**ÓRGANO DE CONTROL INSTITUCIONAL
DE LA MUNICIPALIDAD PROVINCIAL DE ANGARAES**

INFORME DE VISITA DE CONTROL
N° 022-2025-OCI/0394-SVC

**EJECUCIÓN DE LA OBRA “MEJORAMIENTO Y
AMPLIACIÓN DEL SERVICIO DE EDUCACIÓN INICIAL EN
I.E. 128 DISTRITO DE LIRCAY DE LA PROVINCIA DE
ANGARAES DEL DEPARTAMENTO DE HUANCAMELICA”**

Panel fotográfico n.º 2
Módulos I y II aulas primer y segundo nivel

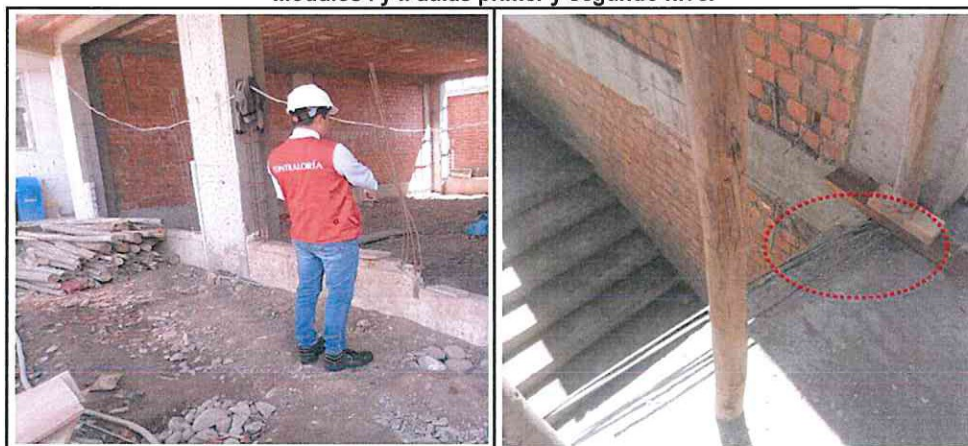
Aceros de refuerzo para columnetas habilitadas, se encuentran dobladas y paralelas al piso en los módulos I y II aulas primer y segundo nivel.

Aceros de refuerzo para columnetas habilitadas, se encuentran dobladas y paralelas al piso en el módulo III administración-psicomotricidad segundo nivel.

Panel fotográfico n.º 3
Módulos I y II aulas primer y segundo nivel

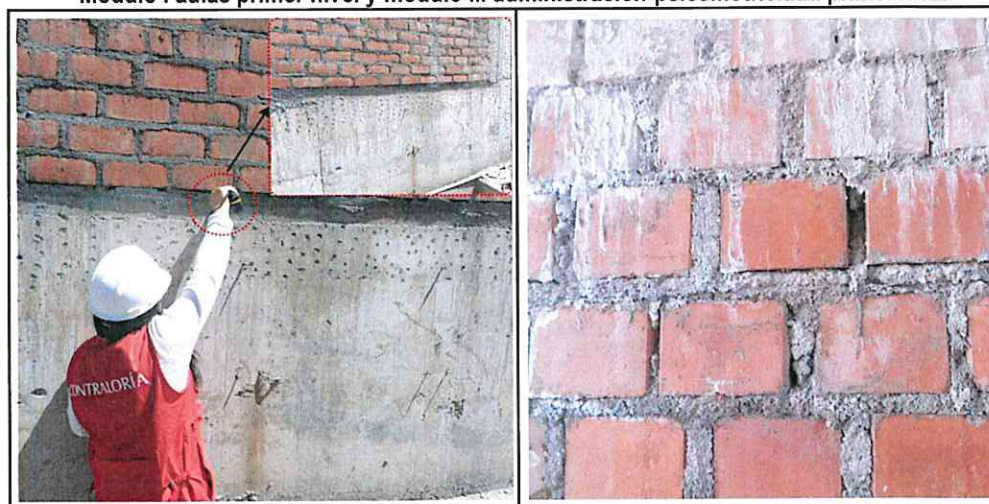
Sin embargo, de la inspección física a la obra realizada el día 23 de abril de 2025, según consta en el Acta de Inspección Física n.º 001-2025-MPAL/OCI-IXRQ-VC1, se advirtió que la albañilería y tabiques construidos, cuentan con unidades de albañilería que presentan hendiduras así como manchas blanquecinas de origen salitroso, asimismo, los muros no se encuentran completamente alineados, las juntas verticales y horizontales no se encuentran completamente llenas de mortero y cuentan con un espesor variable de 1.5 a 2.6 cm, como se evidencia en las siguientes imágenes:

Unidades de albañilería que presentan hendiduras, así como, manchas blanquecinas de origen salitroso.

Imagen n.º 2

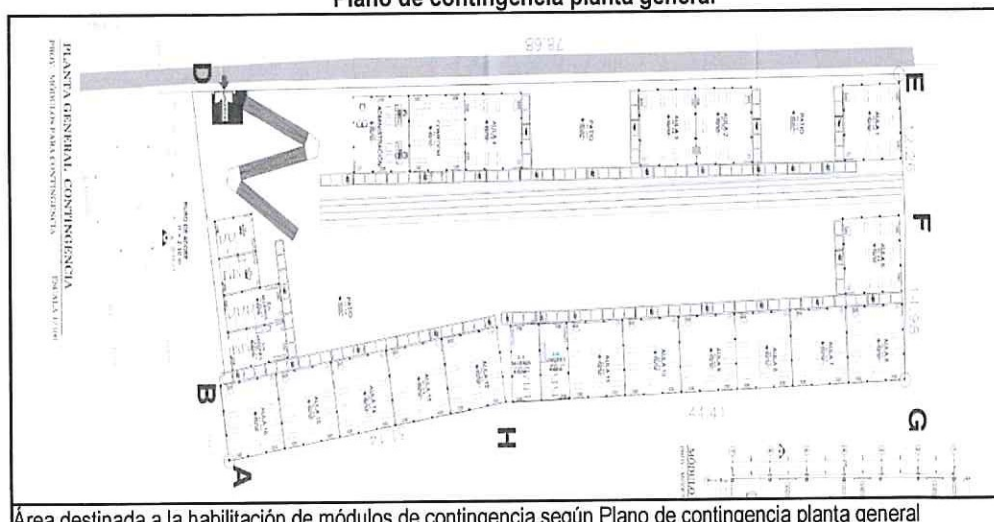
De lo descrito en el cuadro precedente respecto a la ejecución de la partida de obra 01.01.03.05.06.02 Caja de registro desagüe 12"x24" c/tapa concreto del componente 01.01. Obras provisionales y obras de contingencia registrada se evidencia la ejecución de un total de seis (6) unidades de cajas de registro de desagüe con dimensiones de 12 x 24 in, con tapas de concreto durante los meses de diciembre de 2024 en una cantidad de tres (3) unidades y enero 2025 en una cantidad de tres (3) unidades. En ese entender las seis (6) unidades de cajas de registro de desagüe deben estar instaladas en el área destinada a la habilitación de módulos de contingencia que corresponde a la siguiente disposición:

Área destinada a la habilitación de módulos de contingencia según Plano de contingencia planta general
